美浜発電所 3号炉 審査会合における指摘事項の回答 (運転期間延長認可申請関係)

関西電力株式会社

平成28年9月1日

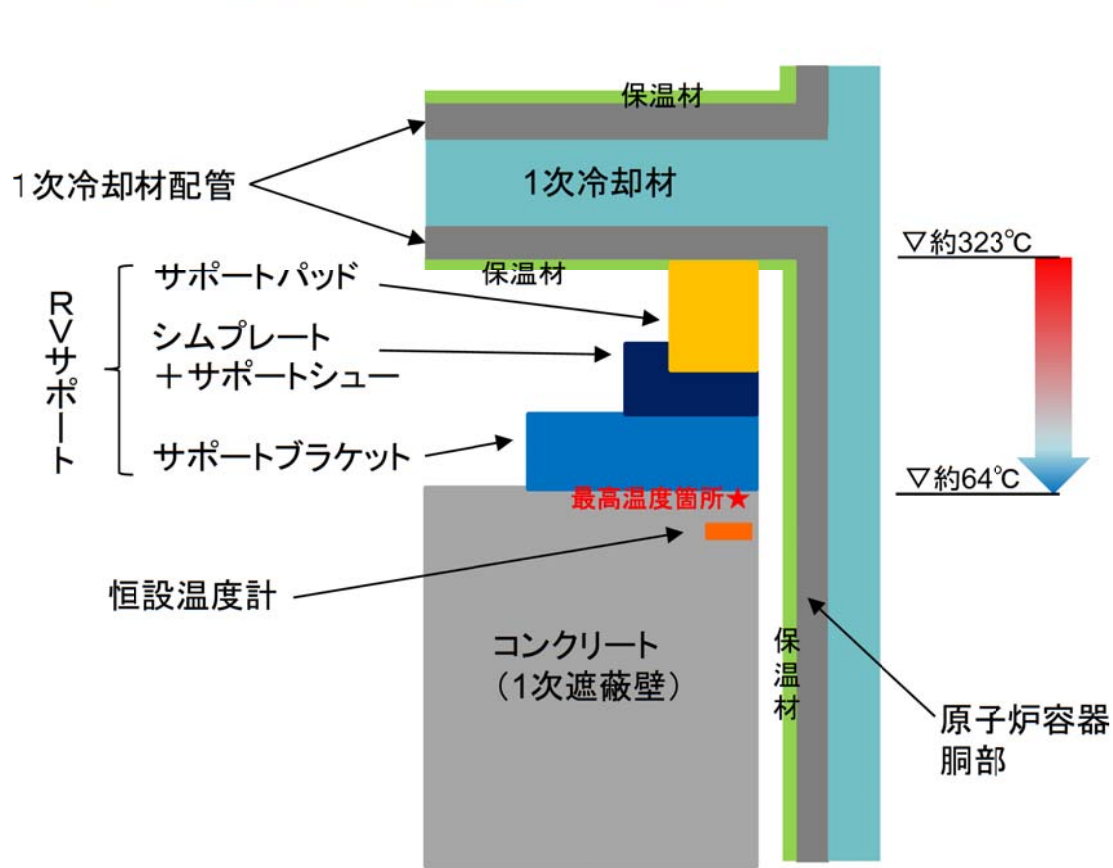
| No. | 指摘事項 | 回答 |
|------------------------------|---|----------------------|
| 0726-5 コンクリートの強度低下/遮蔽能力低下 | 1次遮蔽壁の温度分布解析の保守性について、解析手段の観点から整理すること。 | 平成28年〇月〇日 P14~P16 |

1次遮蔽壁における熱による強度低下の評価について、温度分布解析で求めた最高温度(約64℃)は制限値(65℃)に対して余裕が小さい結果となっているが、下記を考慮すると、保守性を踏まえた解析手段によって得られた値であり、実機の1次遮蔽壁の温度に対して余裕を有していると判断している。

解析においては、解析モデル及び入力パラメータを保守的に設定している

- ・【解析モデル】1次遮蔽壁は原子炉容器側の面及び1次冷却材配管側の面以外は熱が逃げない断熱モデルとしている
- ・【入力条件】サポートパッドの配管接触部の温度は、1次冷却材温度と等しい値としている
- ・【入力条件】冷却空気温度は、実測温度(約38℃)が設計値(約44℃)よりも低いことを確認している
- ・【入力条件】RVサポート、コンクリート(1次遮蔽壁)の寸法などについて、許容差(施工誤差、摩耗など)を考慮しても、最大で0.5℃程度の温度上昇であることを確認している

1次冷却材配管からコンクリートへの伝熱の概要図

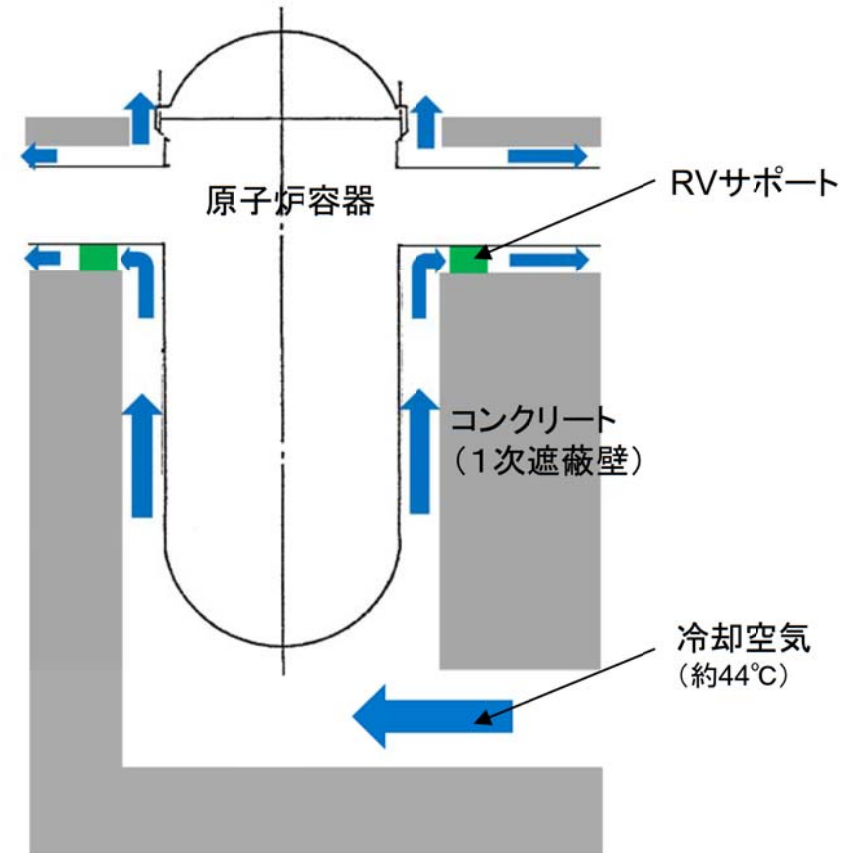
②解析結果と実測値の比較について

- ・コンクリート内部における評価点近傍の実測温度(約56℃)が、解析結果(約59℃)より低いことを確認している
